PRÉFET DE LA RÉGION D'ÎLE-DE-FRANCE

Nos réf : EE-1331-17

## Avis de l'autorité environnementale sur le projet de construction « Ville Multistrates » dans le 17<sup>e</sup> arrondissement de Paris

Vue aérienne d'insertion des projets « Ville Multistrates » et « 1000 arbres » – Source : étude d'impact

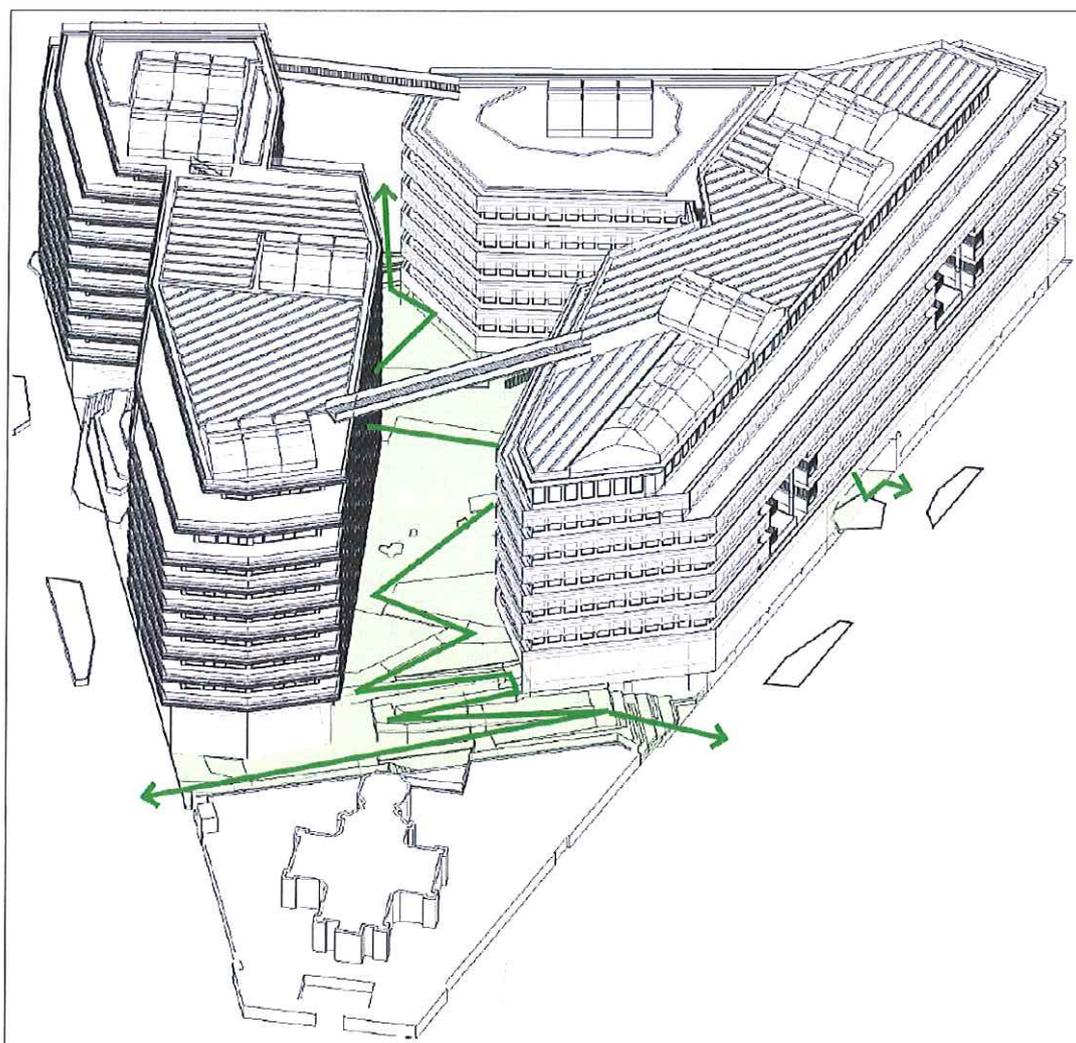
La vue aérienne intégrant le projet « Mille Arbres » est appréciée, mais cette approche mériterait d'être développée. Il serait notamment utile d'évaluer les impacts cumulés sur le paysage au niveau de l'avenue de La Porte des Ternes, où les façades respectives des deux projets se font face. De plus, une étude des perceptions futures du projet depuis le boulevard périphérique serait pertinente. Quelle que soit la valeur paysagère conférée à cet ouvrage routier, il est emprunté par des milliers d'usagers quotidiens qui seront impactés par l'entrée, la traversée et la sortie d'un nouveau tunnel.
